CONCEPTO TÉCNICO No CT - 4770
Revisión de Estudio Particular de Respuesta Local
de Amplificación de Ondas Sísmicas
Artículo 7 - Decreto 193 de 2006

ENTIDAD SOLICITANTE: Ing. Luís Eduardo Escobar – C.I.C. consultores de ingeniería y cimentaciones S.A.
LOCALIDAD: 11 Suba
BARRIO: San José de Bavaria
PROYECTO: **ALKOSTO CALLE 170 AV. BOYACA**
DIRECCIÓN: Calle 170 con Av. Boyacá, costado nor-oriental
UPZ: 17 San José de Bavaria
CHIP: AAA0178KHDE, AAA0178KHCHN
TIPO DE RIESGO: Sísmico
EJECUTOR: Ing. Luís Eduardo Escobar
FECHA DE EMISION: Abril 20 de 2007

Figura 1. Localización del Proyecto ALKOSTO

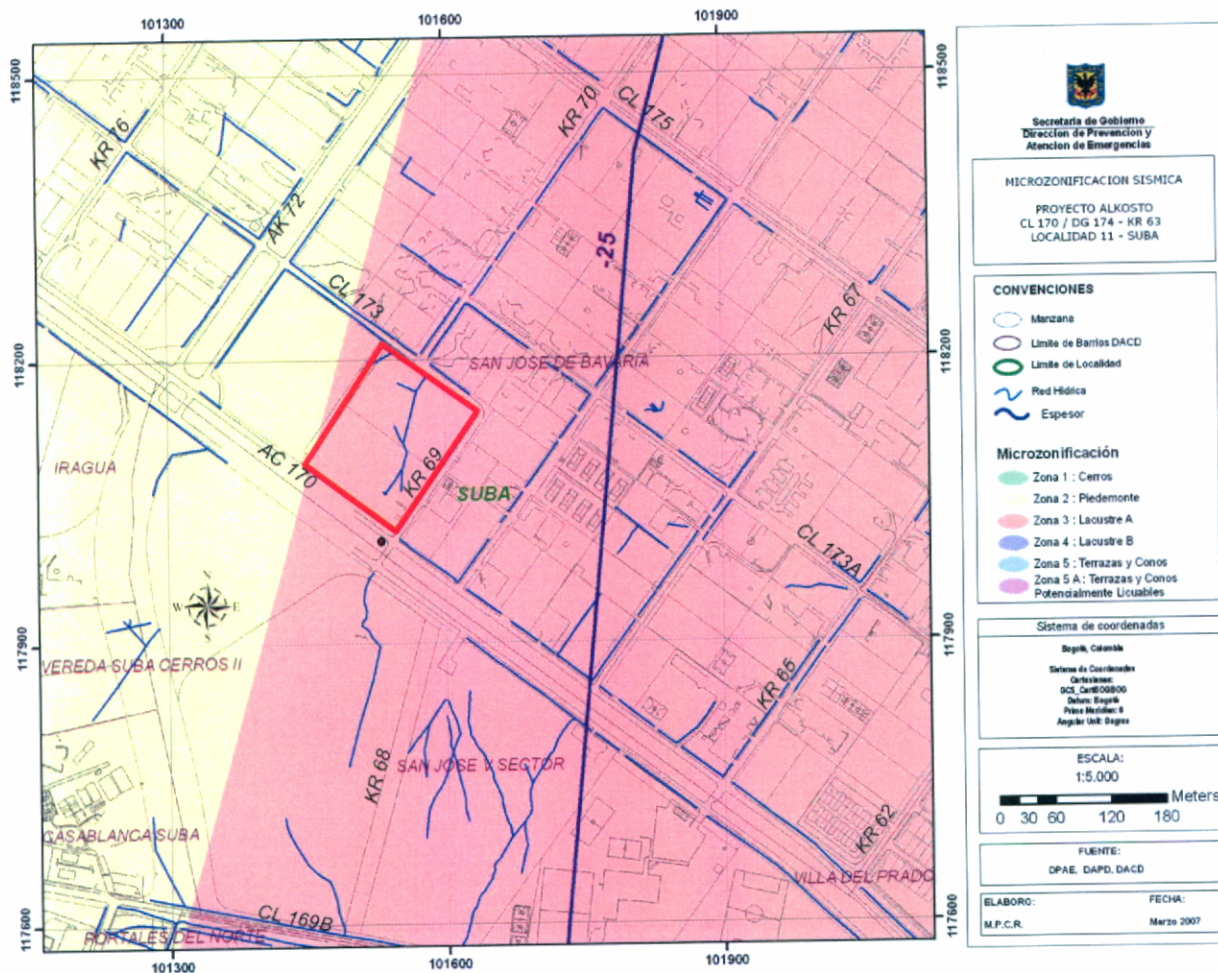
En el numeral 3.1 del Estudio de respuesta dinámica se indica que el proyecto se encuentra localizado en el límite de la Zona 3 – Lacustre A y la Zona 4 – Lacustre B. Según el artículo 3 del decreto 193 de 2006 en el que se definen las zonas de la microzonificación, las cuales se presentan en la Figura 1 del presente concepto técnico, el lote del proyecto se encuentra en la zona de transición Zona 3 (Lacustre A) – Zona 2 (Piedemonte B). Es necesario que el consultor indique claramente la localización del proyecto de acuerdo con el artículo antes mencionado.

Sin embargo, en el mapa de iso-espesores de sedimento del Estudio de Microzonificación, el espesor es aproximadamente de 25 m +/- 50 m (ver Figura 1), por lo cual la profundidad aproximada del basamento es inferior a 75 m de profundidad. Es necesario que el consultor ajuste el perfil geotécnico al espesor del mapa de sedimentos según se establece en el artículo 7 numeral 5 del decreto 193 de 2006.

Figura 2. Espectro propuesto Proyecto ALKOSTO

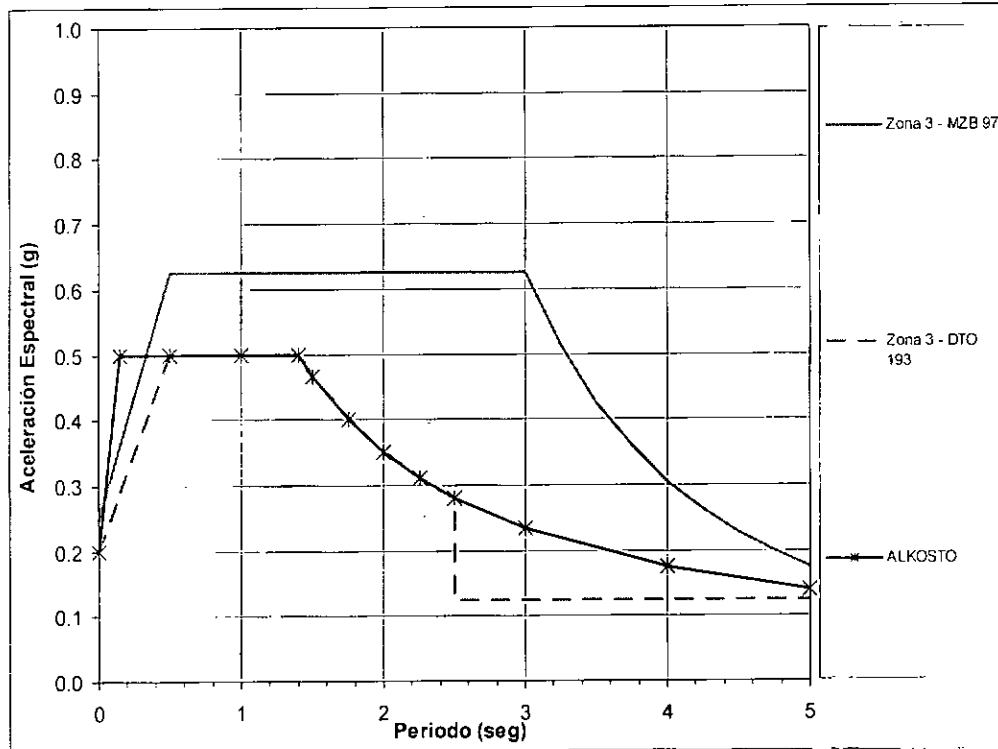
Con base en los resultados de los análisis realizados se recomienda utilizar el espectro mínimo de la Zona 3 con T_0 igual a 0.15s, proponiendo un espectro de respuesta que se presenta junto con los parámetros espectrales en el numeral 8 del informe, y se ilustra en la Figura 2 del presente concepto, donde se aprecia que el espectro propuesto es superior al mínimo de la Zona 3 hasta 0.5s y luego pasa a ser igual al mínimo establecido de la Zona 3 en el decreto 193 de 2006.

Sin embargo, el cumplimiento de este punto esta condicionado a las aclaraciones de los anteriores numerales y a que el informe respectivo este debidamente firmado por el profesional responsable del estudio.
